建筑工程设计方案审查及调整批前公示

一、增城挂绿广场商住小区项目位于广州市增城区荔城街中山路与西园路交汇处，项目用地面积为3375.21平方米，不动产权证为：粤（2020）广州市不动产权第10800103号，于2019年7月15日批复了建筑工程设计方案（穗规规划资源业务函〔2019〕7918号）。其中住宅有115套，已预销售48套。商铺有65套，全部未售。本次送审规划方案的主要调整内容如下：

拟调整方案总平面示意图

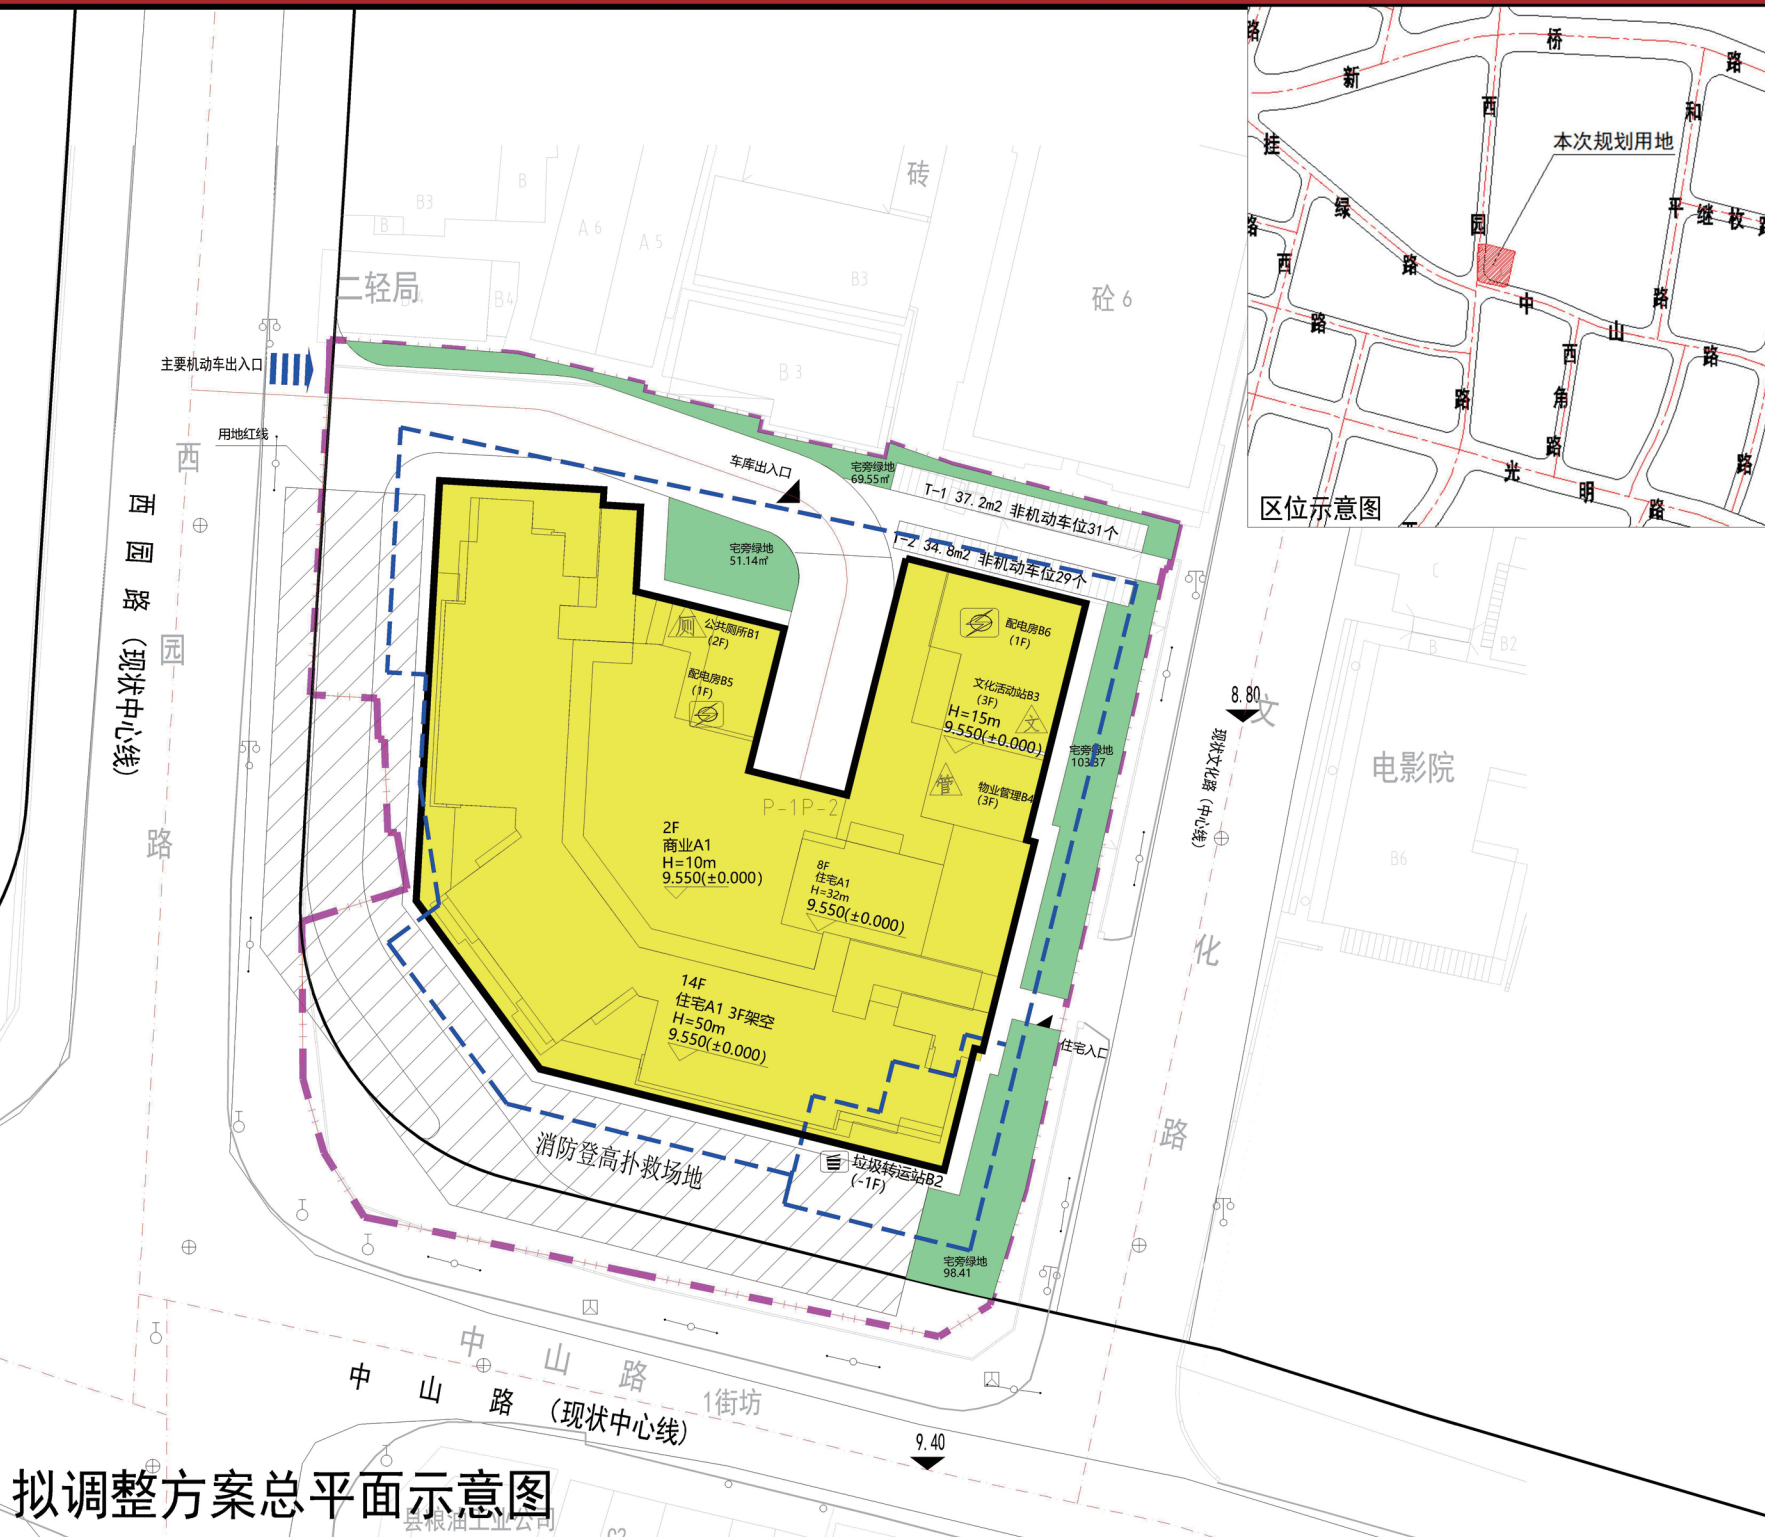
- （1）地块内北侧增加宅旁绿地；
- （2）地块内西北侧宅旁绿地取消；
- （3）西园路、中山路方向的消防登高扑救场位置调整；
- （4）地块内北侧近地下室车库入口位置增加宅旁绿地；
- （5）地块内东北侧增加宅旁绿地；
- （6）地块内东南侧宅旁绿地范围调整；
- （7）总建筑面积不变，绿地面积由318.69平方米调整为322.3平方米，绿地率10.2%调整为10.3%。
